Mémoire en Réponse

au Procès-verbal de synthèse des observations à
l'Enquête Publique relative à la demande de permis de
construire d'une centrale photovoltaïque au sol sur la
commune de La Clotte dans le département de
Charente-Maritime

5 AVRIL 2024

Emprise Nord-Ouest du projet : version initiale

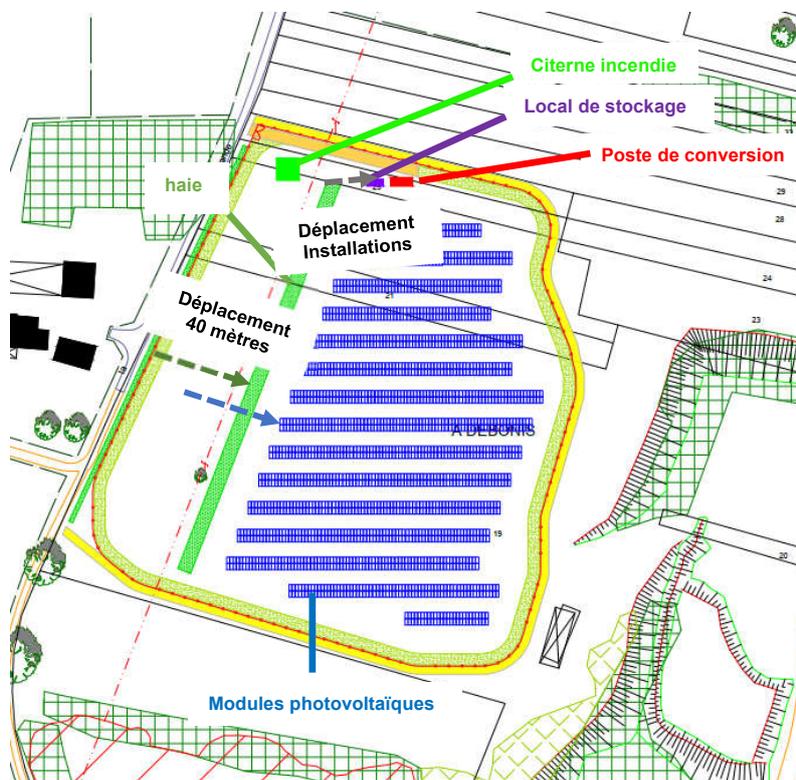
Les panneaux solaires de plus de 3 mètres seront installés sur la parcelle en face de notre maison, pile en face

- Pollution visuelle,
- Vu de la mezzanine / le champs
- Perte de valeur de la maison

Nous demandons à ce que le projet de panneaux solaires changent de parcelle.

Ainsi, à partir de prises de vues prises par Monsieur le Commissaire Enquêteur depuis le rez-de-chaussée et le premier étage de l'habitation, le porteur de projet a retravaillé le projet avec des photomontages, ainsi un recul des panneaux et de la haie paysagère a été décidé afin d'éloigner les infrastructures de l'habitation.

La haie et l'extrémité des rangées de panneaux ont été déplacés de 40 mètres environ vers l'Est. Afin de réduire de manière franche l'impact du projet depuis ces deux points de vue.

Le poste de conversion, susceptible d'émettre un léger bruit lors des périodes de production, a été également éloigné de 20 mètres par rapport au projet initial, à 120 mètres de l'habitation la plus proche. Comme indiqué dans l'étude d'impact, les installations n'auront pas d'incidence notable sur l'ambiance sonore du secteur (Cf. 4.1.1.2., page 220) et en complément, en réponse à l'avis de la MRAe n°2023APNA19 du 27 février 2023, le porteur de projet s'est engagé à effectuer un contrôle des niveaux sonores lors de la mise en route des équipements afin de vérifier la conformité des installations avec la réglementation en vigueur (Cf. page 9 de la réponse à l'avis de la MRAe, avril 2024).
